改善箇所説明図

不具合の内容

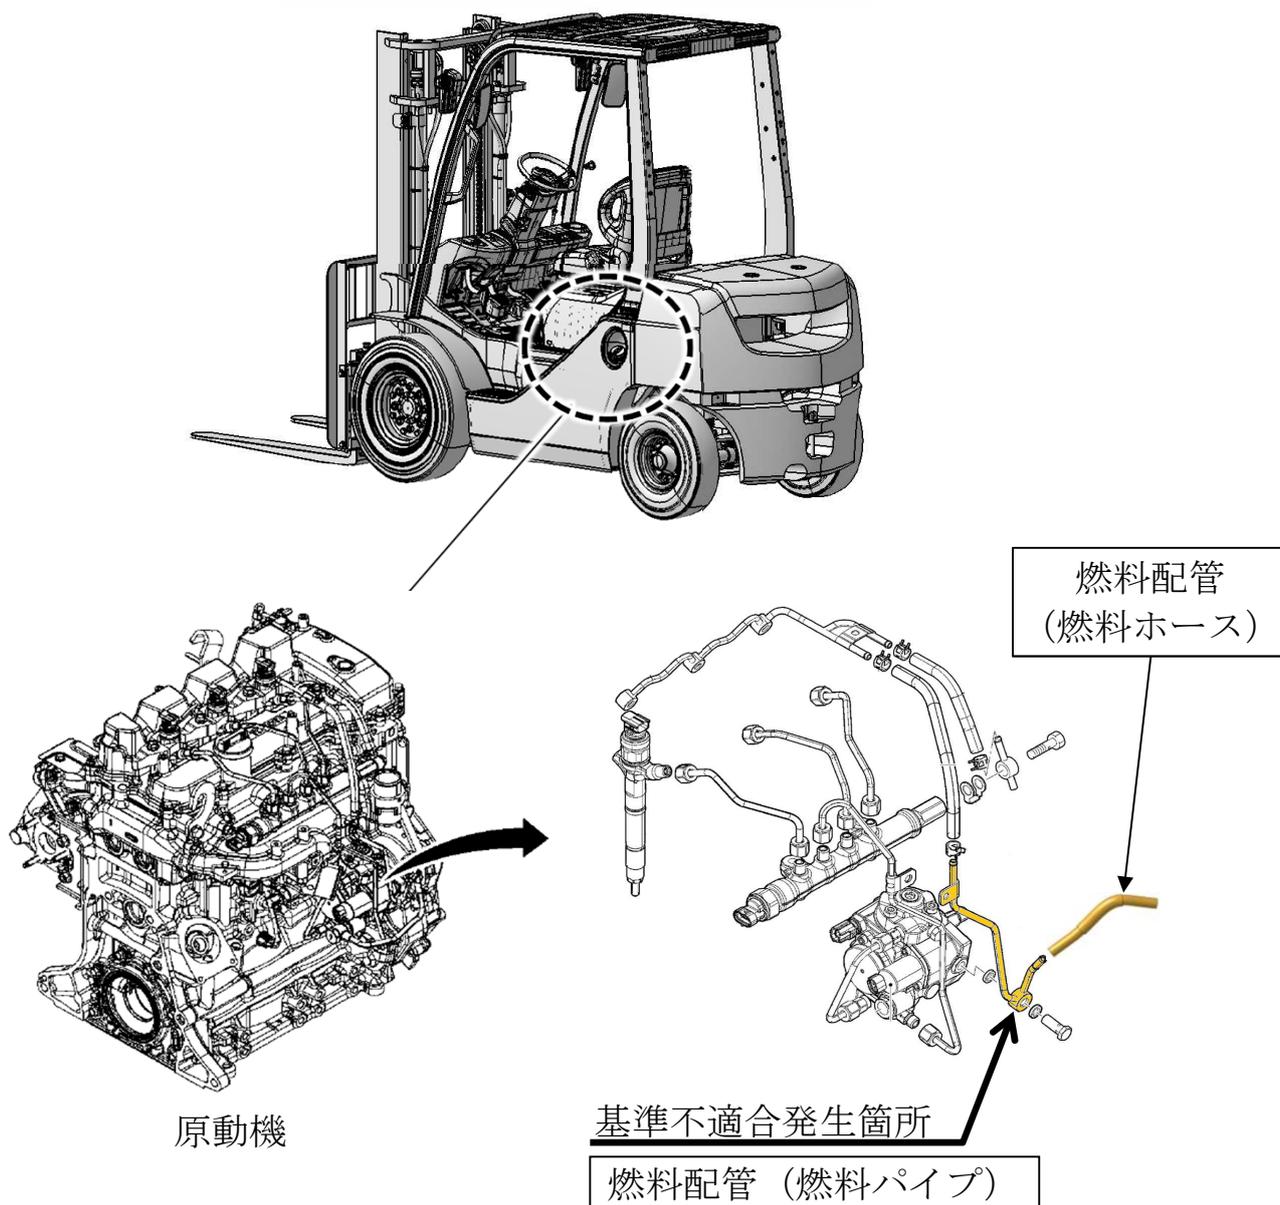
エンジン式フォークリフトの燃料装置において、余剰燃料をタンクに戻す燃料配管の設計が不適切なため、強度が不足しているものがある。そのため、そのままの状態ではエンジン始動停止を繰り返すと、燃料パイプに亀裂が発生し、燃料漏れに至るおそれがある。

注： は、交換部品を示す。

全車両、燃料配管（燃料パイプ、燃料ホース）を対策品に交換する。
